Změnový list číslo 159A	
Identifikace akce	
Název akce:	Výstavba Multifunkční sportovní a kulturní haly v Brně
Číslo akce SMVS:	-
Objednatel:	I. Statutární město Brno II. ARENA BRNO, a. s. III. Brněnské komunikace a.s. IV. Teplárny Brno, a.s.
Zastoupen:	Objednatelem
Zhotovitel:	HOCHTIEF CZ a.s., Plzeňská 16/3217, 150 00 Praha 5
TDI:	-
Projektant:	Projektová dokumentace 1 - Arch.Design, s.r.o. a A PLUS a.s. Projektová dokumentace 2 - PK OSSENDORF s.r.o.
Předmět změnového listu	
Kotevní body pro LED screeeny do fasády	
Část díla dotčená změnovým listem	
SO 101 Hala ASŘ, 1.NP	
Popis změny, popis technického řešení	
Původní řešení dle smluvní (tendrové) dokumentace :	
Původní řešení dle Projektové dokumentace 1 s konzolami pro LED obrazovky neuvažovalo.	
Nové řešení :	
Změnou dojde k doplnění 220 ks konzolí pro LED obrazovky vč .provedení nutných souvisejících prací spočívajících ve vyvrtání děr a osazení kotevních šroubů, TI vložek a konzol.

Stavba: MSKP, Multifunkční hala Brno - Změnové listy
Objekt: 7 - Dodatek č. 7
Soupis: ZL 159A - Kotevní body pro LED screeeny do fasády

KOTVENÍ LED SCREENŮ – KONZOLA, rev.01

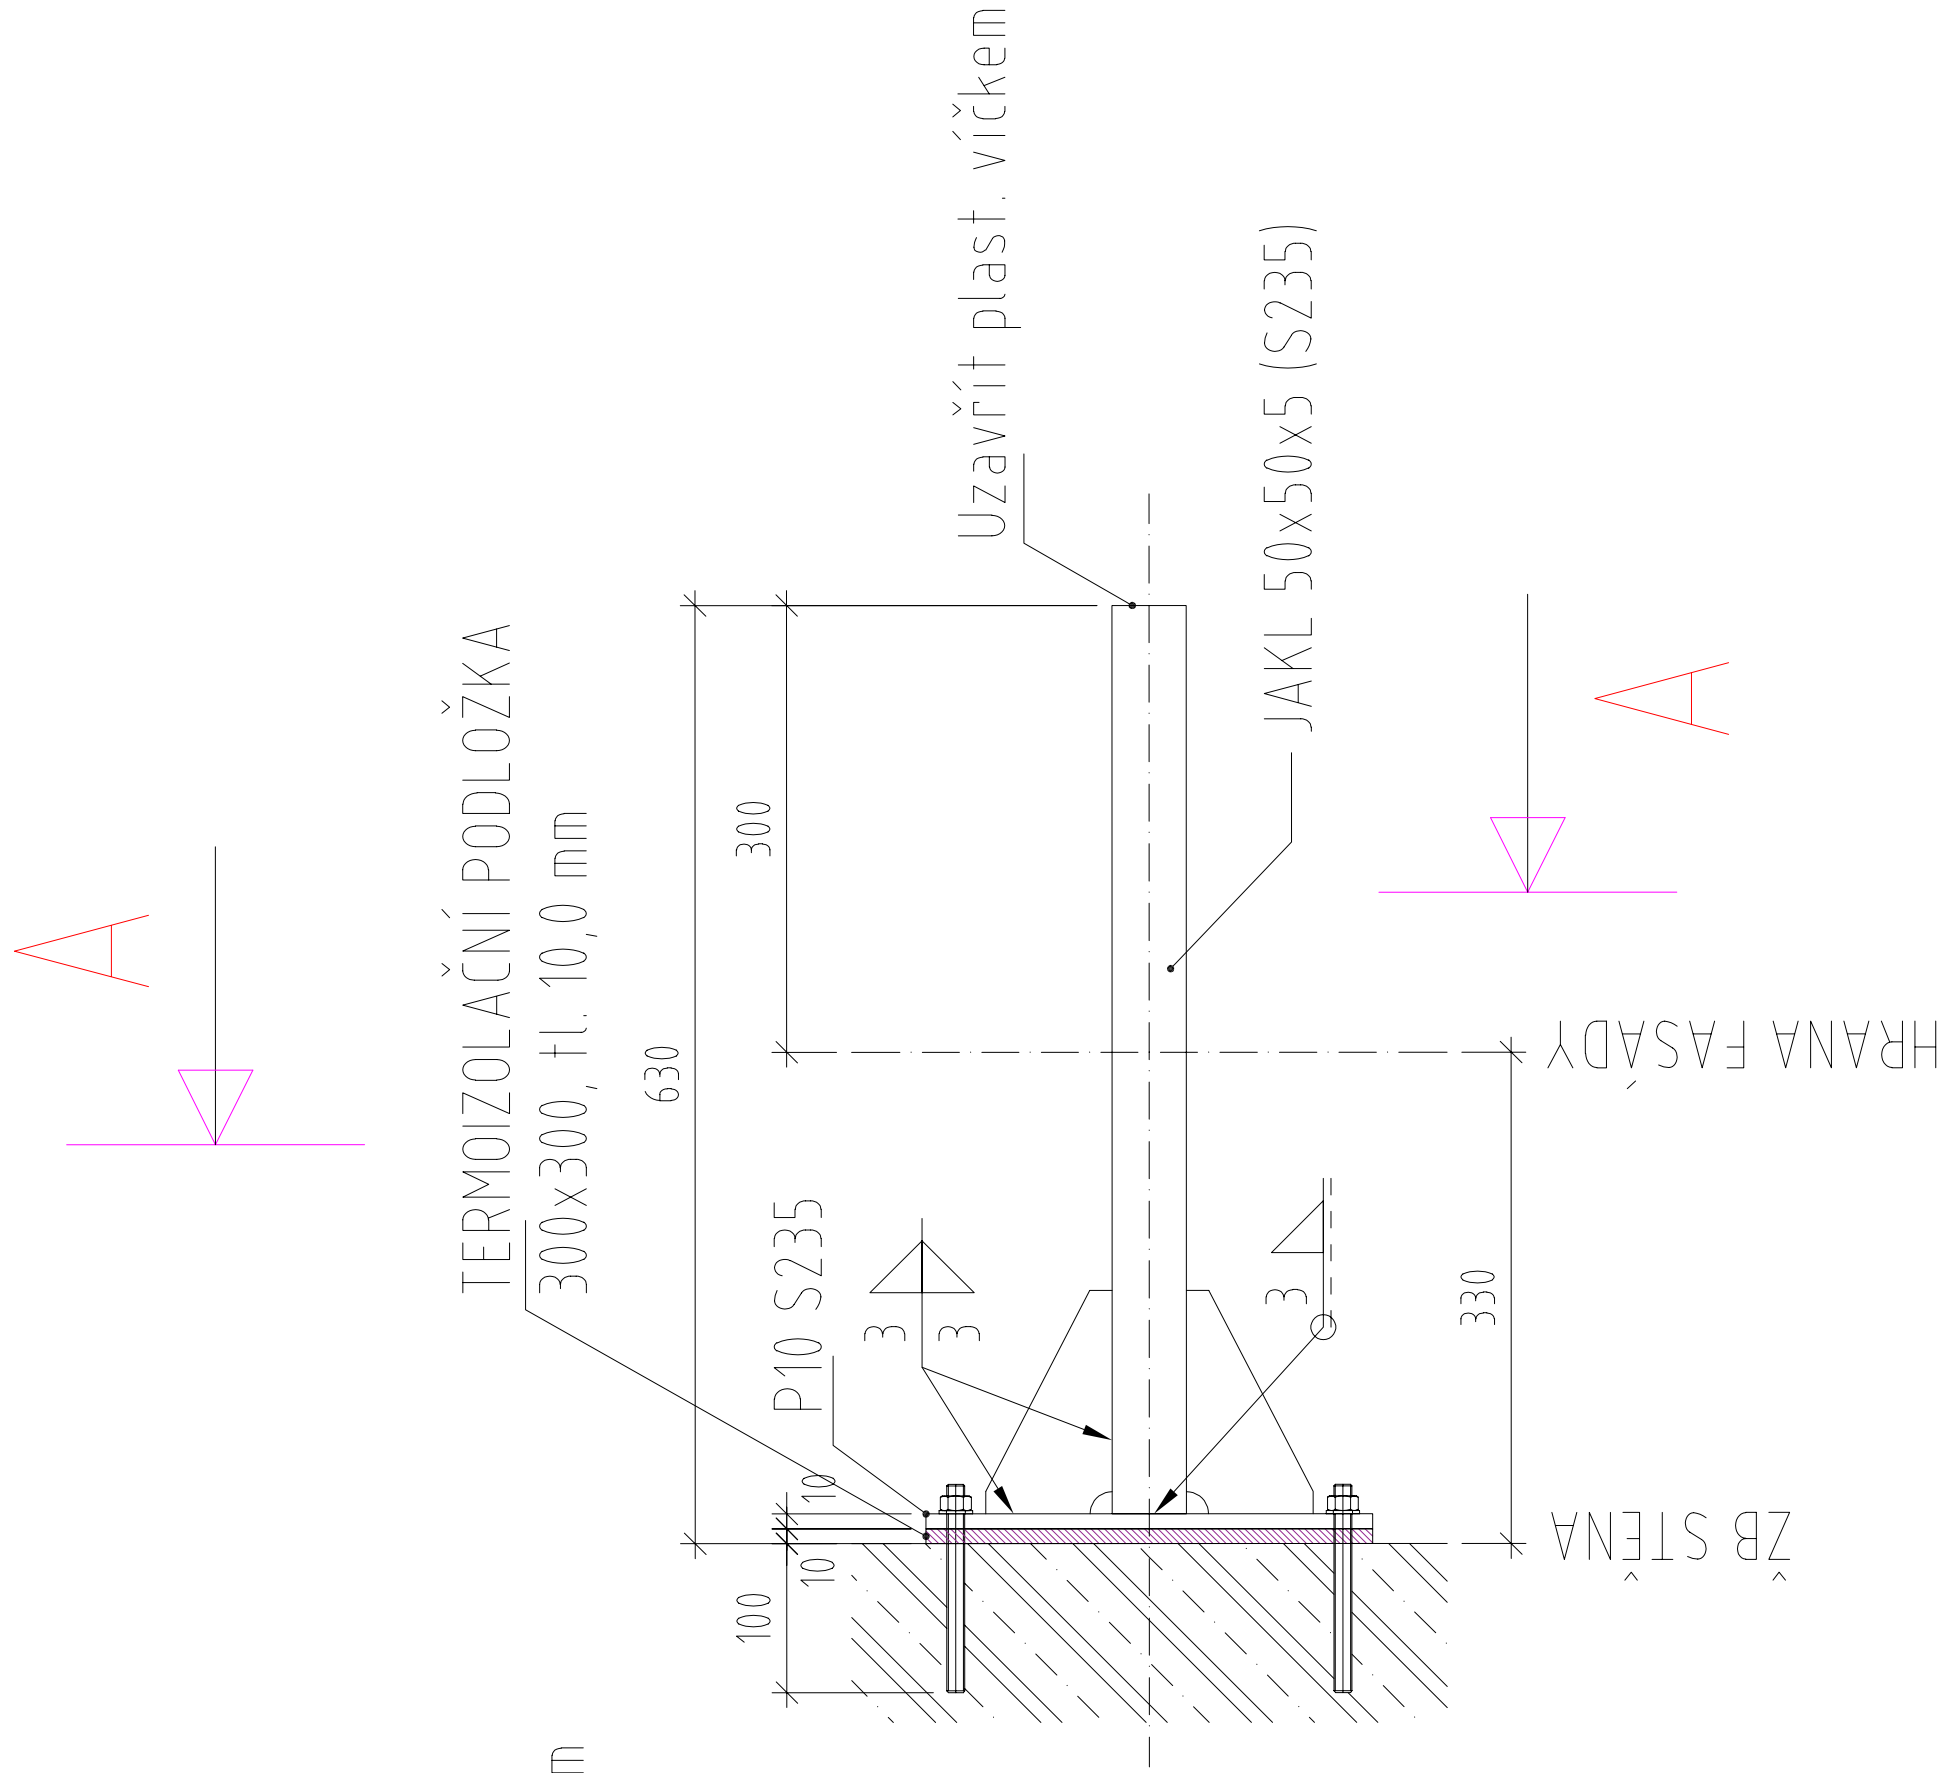
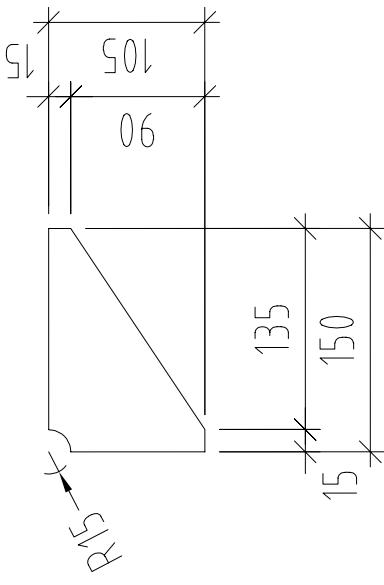
Zdůvodnění změny :	
Řešená změna spočívající v doplnění konzolí pro LED obrazovky je nezbytná pro budoucí montáž LED obrazovek, které budou dodány v rámci budoucích dodávek vybavení Díla a které jsou nezbytné pro řádnou funkci a budoucí provoz Díla. Provedení konzolí pro LED obrazovky později, než během výstavby Díla, by vedlo k narušení dokončeného Díla a možné ztrátě záruky na dotčené části Díla. Konzole pro LED obrazovky vč. souvisejících prací měly být s ohledem na záměr Objednatele zajistit dodávku LED obrazovky součástí Projektové dokumentace 1. Doplnění rozpočtu o koordinaci s fasádou bude součástí ZL 159B. Z výše uvedeného vyplývá, že se jedná o změnu, která je potřebná a která je dána okolností (absence dodávky v konzolách v Původním řešení, tedy jeho nedostatek), kterou zadavatel i přes vynaložení náležité péče nemohl předvídat; jedná se tak o nepodstatnou změnu závazku podle § 222 odst. 6 ZZVZ.

4 x KOTVA HIT-HY 200-A V3

HAS-U 5.8 M12 – hl. KOTVENÍ 100 mm

VÝZTUHA P6 105x150, S235

Principiální schéma rozmístění kotevních bodů na fasádě budovy

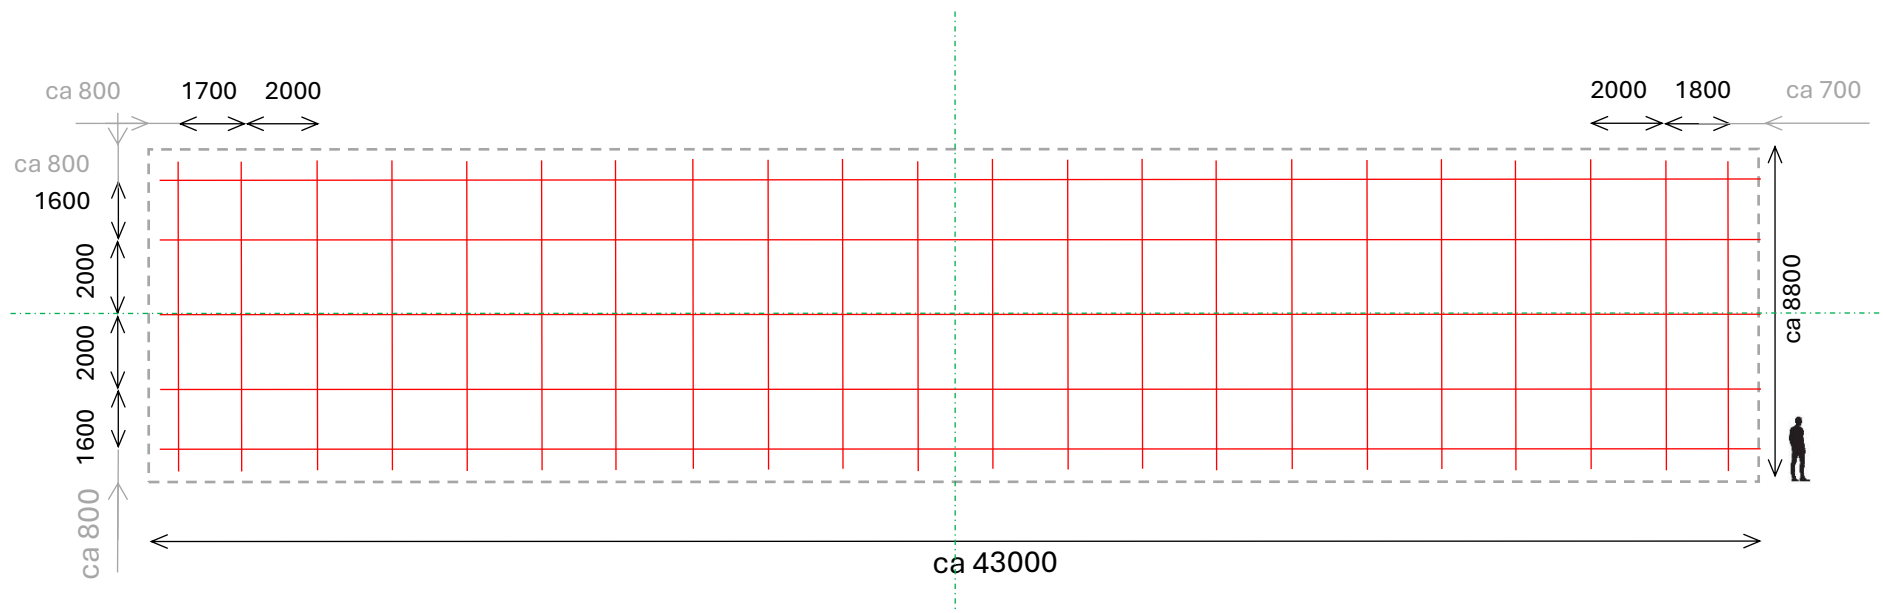
- Základní rozteč kotevních bodů je 2000 mm
- Krajní kotevní body jsou od vnitřních vzdáleny 1800 mm (horizontální rozteč), resp. 1600 mm (vertikální rozteč)
- Systém kotevních bodů je umístěn osově do prostoru pro montáž, jehož rozměr je ca 43000 mm (šířka) x 8800 mm (výška)
- Dle tohoto schématu vychází počet kotevních bodů na 110 ks

- vodorovné nosníky z profilu jákl 50/50/3 – rozměr je doporučen (může být větší, musí korespondovat se zatížením)
- délka tak, aby nosníky jákl vyčnívaly 30 cm z fasády (na finální délku je zakrátkí dodavatel LED panelů)
- povrchová antikorozní úprava
- předpokládané zatížení ca max 250 kg / jákl – instalované zařízení bude mít vč. podkonstrukce a lemování celkovou hmotnost ca 20 t - s rezervou až 25 tun
